工程指示 / 要求簡箋(E.I.)

工程指示編號：EI / 3151 / 21

工程名稱：亞皆老街中電

工程項目：後裝趟門 大貨 (T1-T3) 包裝保護+木殼

J-852 亚皆老街中电 趟门框底横包装保护示意图-3

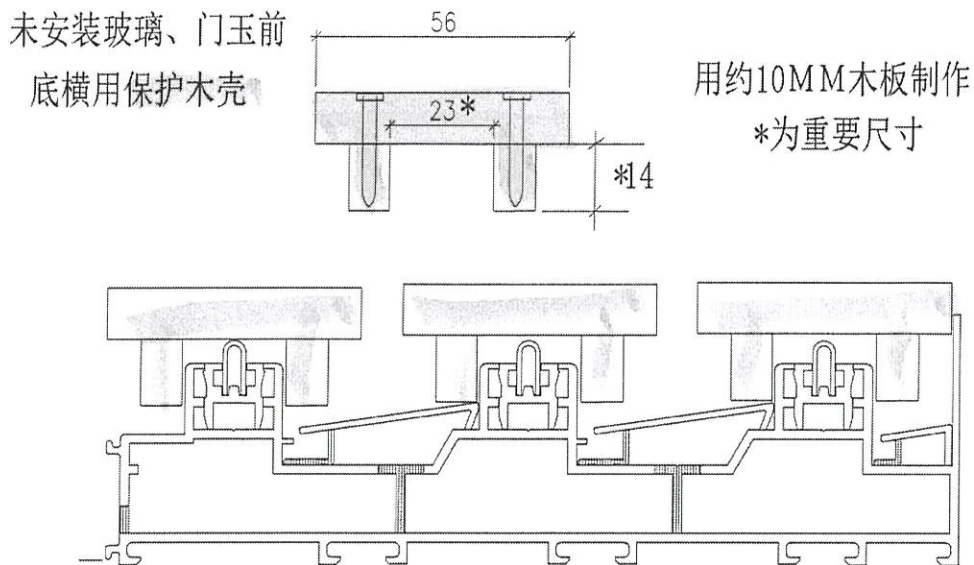
用膠蓋 另小
膠板有什替

A 版：請先報價- 請用膠蓋界成膠角取代瓦坑板

趟门框底横包装保护示意图-5

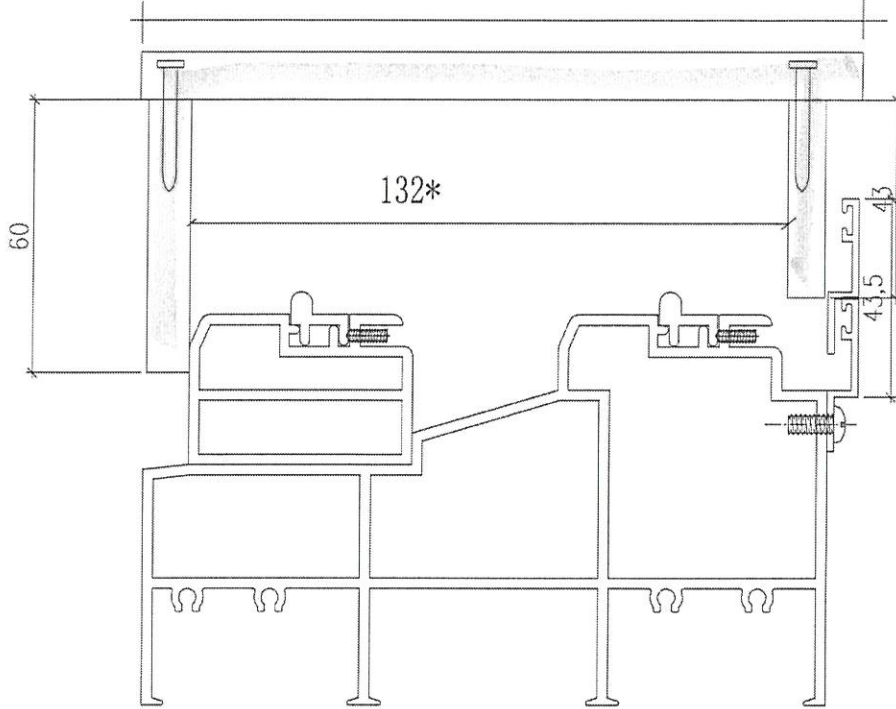
↓
 用膠蓋封好膠層
 代誌
